D O D A T E K č . 2

ke smlouvě o dílo č. [REDACTED] ze dne 4. 4. 2025

Změnový list č.2

Změnový list č.2 – úpravy venkovního trubního propoje

KLADČSKÉ SCHÉMA

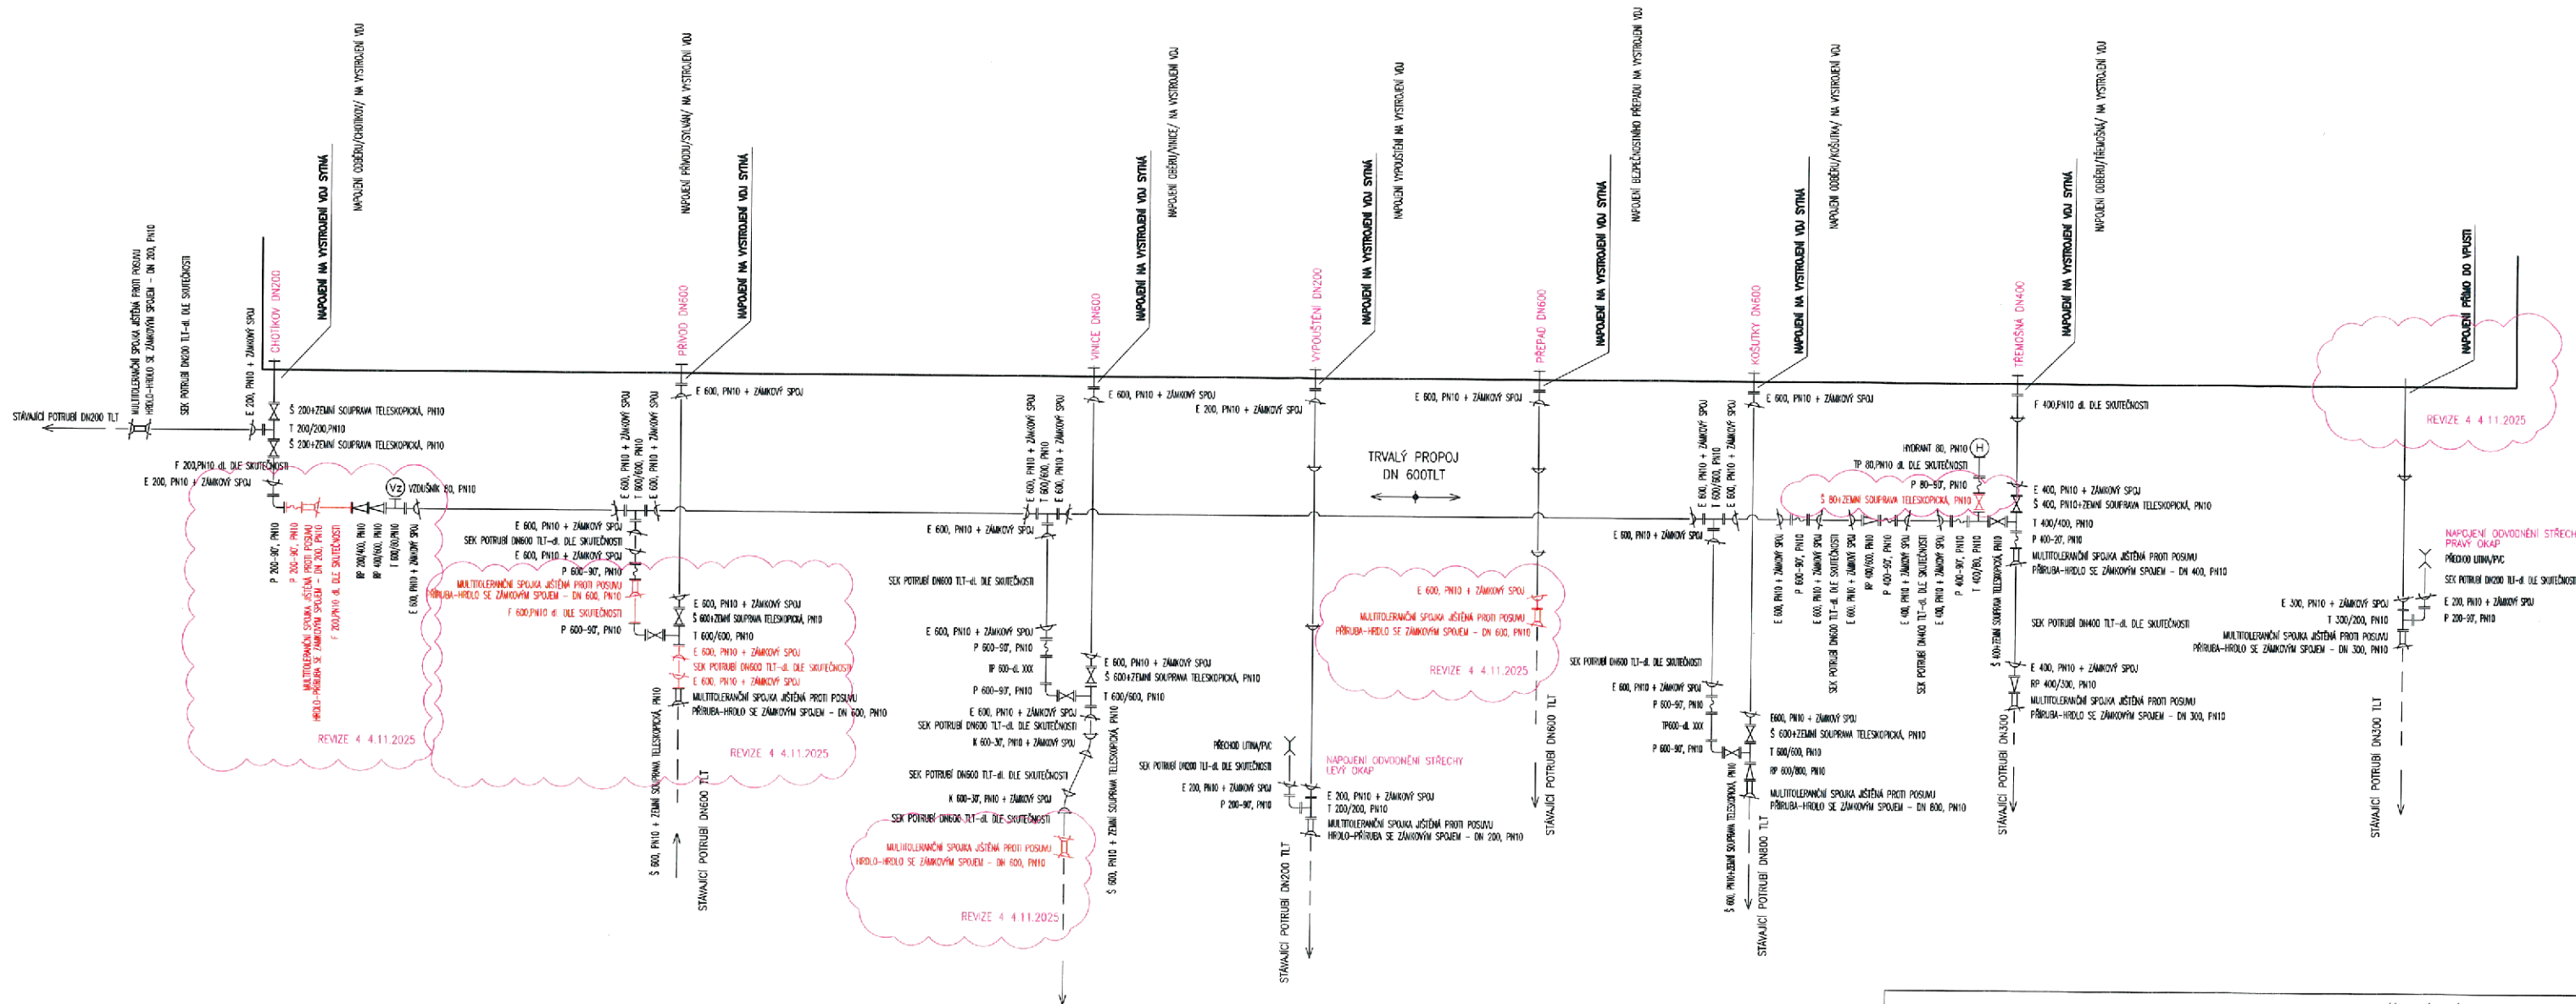
Název akce:	„Obnova VDJ Sytná“	
Smlouva o dílo č. [REDACTED]	ze dne 4.4.2025	
Popis a důvod víceprací/méněprací:		
<u>Úpravy venkovního trubního propoje</u> V průběhu výkopových prací po obnažení stávajících podzemních trubních rozvodů vodovodu a kanalizace bylo zjištěno, že výškové uložení potrubí kanalizace DN 600 neumožňuje provedení venkovního propojení jednotlivých vodovodních řadů v souladu s vyprojektovaným návrhem, tedy pod kanalizačním potrubím. Po projednání s provozovatelem a autorským dozorem bylo navrženo provedení trubního propojení nad úrovní kanalizace. Autorský dozor předložil upravený kladečský plán trubního propojení včetně výkazu výměr. Oceněný soupis prací této změny obsahuje odpočet původního vyprojektovaného návrhu a zároveň přípočet nových trubních rozvodů, tvarovek, armatur a rovněž odvodnění propojení do kanalizace.		
Ocenění víceprací:	[REDACTED]	Kč
Ocenění méněprací:	[REDACTED]	Kč

REV.	DATA	POPS
4	5.11.2025	ROZK. - ZMĚNY VÝKRESU DLE SKUTEČNOSTI
3	17.9.2025	ZMĚNA ZPŮSOBU NÁPOJENÍ NA RAO TRÉVOČNÁ DN300
2	10.9.2025	ZMĚNY TRUBNÍHO PROPOJE MEZI JEDNOTLIVÝMI ODVĚRY
1	29.05.2025	ZMĚNA DIMENZE ODVĚRY KOSUTKA Z DN800 NA DN 600.

č. 2 – změnový výkres – kladečský plán vč. specifikace materiálů
